改善箇所説明図

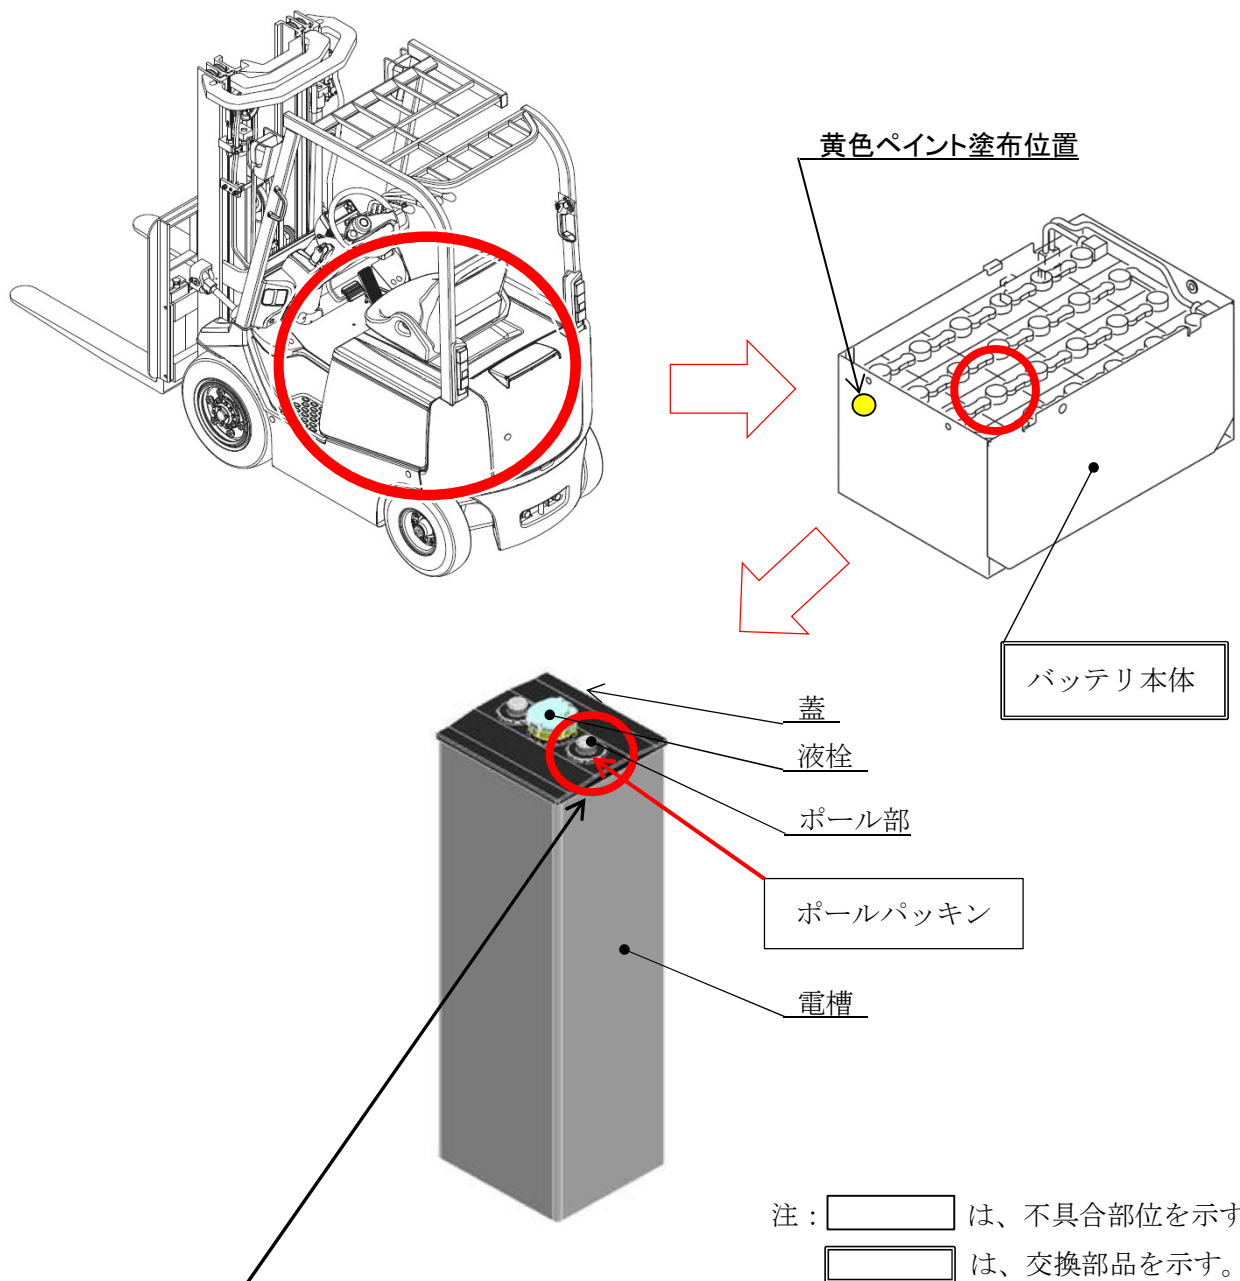
基準不適合発生箇所

バッテリー式フォークリフトのバッテリーにおいて、正極側ポール部のポールパッキンに不純物が混入したものがある。そのため、特定のポールと当該不純物の組み合わせにより腐食物が生成され、そのままの状態で使用を続けると、最悪の場合、ポールが破断して車両へ電源が供給されず、走行できなくなるおそれがある。

改善内容

全車両、バッテリーを点検し、特定のポール且つ不純物が混入したポールパッキンを使用しているバッテリーは良品に交換する。

識別

改善実施済車には、車体前面フロントカバー上隅の運転者席側に No.4882 のステッカーを貼り付ける。
また、交換したバッテリーにはバッテリー本体に黄色ペイントを塗布する。
